設計図書等(参考資料を含む)の質問に対する回答書

工事番号	22危防伝 第3号	入札予定年月日	平成23年3月7日
工事名	長崎県ヘリコプターテレビ伝送システム整備工事		
工事箇所	県庁新別館 他諫早市及び壱岐市一円

鉄塔全形図

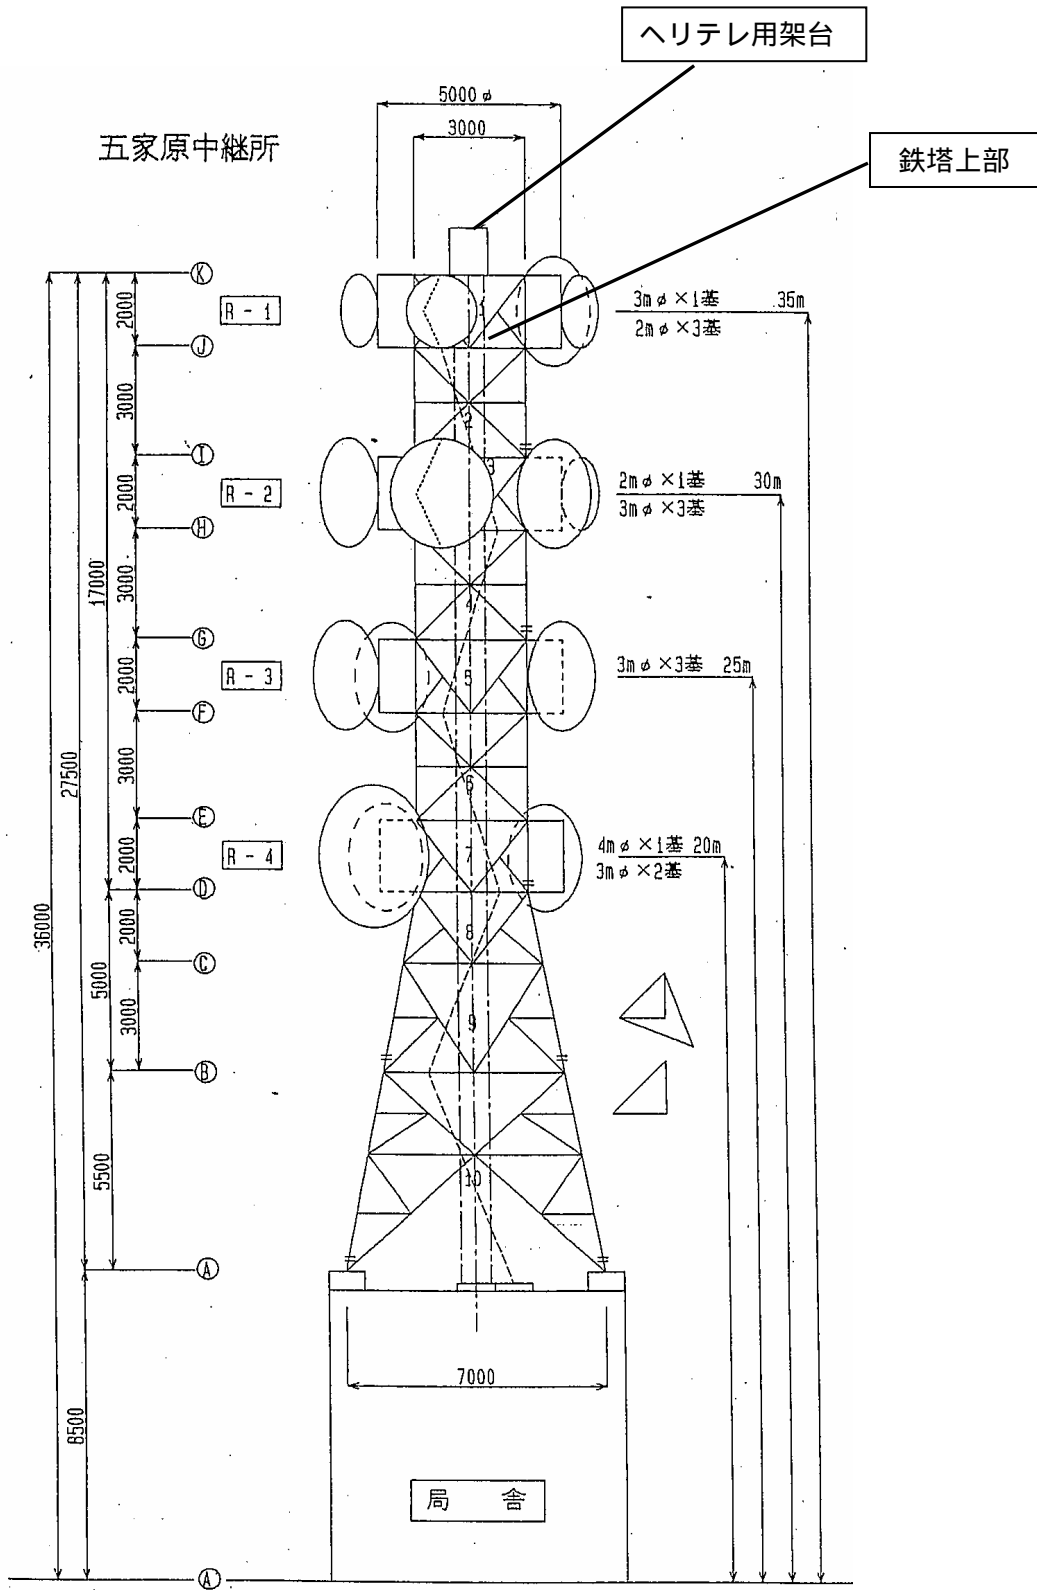
質問 15 . 五家原中継所の鉄塔上に自動追尾受信装置を設置するように指定されていますが、鉄塔頂部はどのような状況になっていますか、ご教授願います。

回答 15 . 別添 図面 - 1 から図面 - 3 を参照してください。

ヘリテレ用架台詳細図

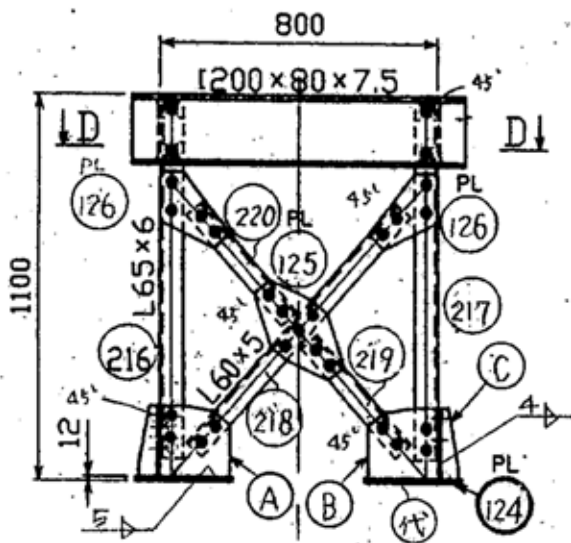
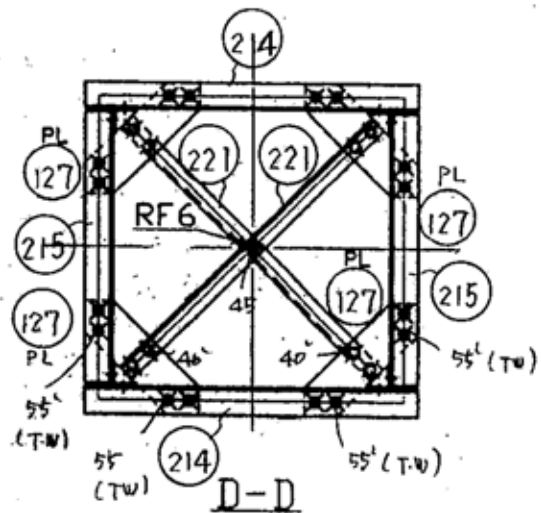
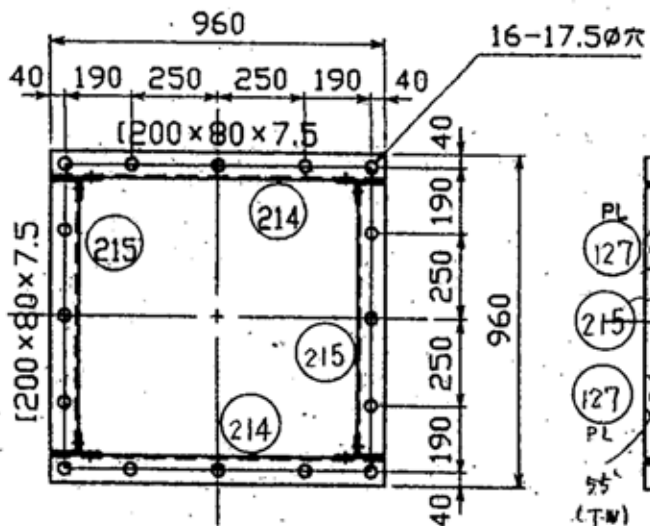
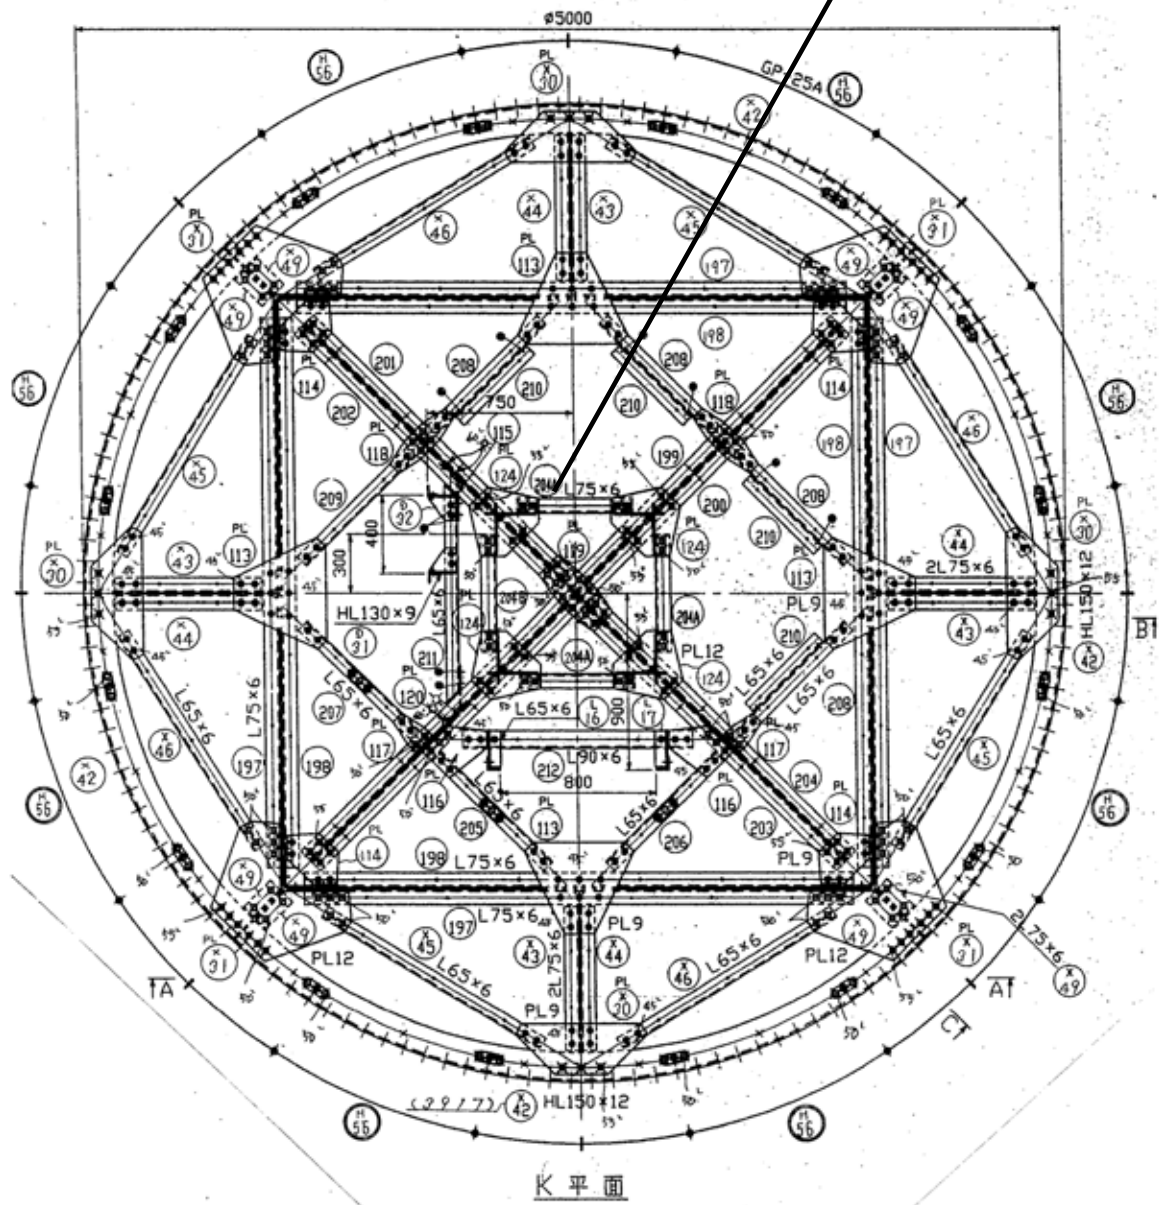
質問 16 . 五家原中継所の鉄塔上に設置する自動追尾受信装置について形状等のご指定はありますか、ご教授願います。特記仕様書には

- ・鉄塔上に設置する設備の総重量は 900 kg 以内とすること
- ・追尾受信用空中線 1.8m パラボラアンテナ(レドーム付)

と記載されていますが図面 - 1、5 では自動追尾受信装置全体をドームで覆った形状になっています。

回答 16 . 鉄塔の構造計算上の鉛直荷重、風圧荷重の条件として示しているため、仕様書の条件内で鉄塔構造上問題が無ければ自動追尾受信装置の形状の指定はありません。
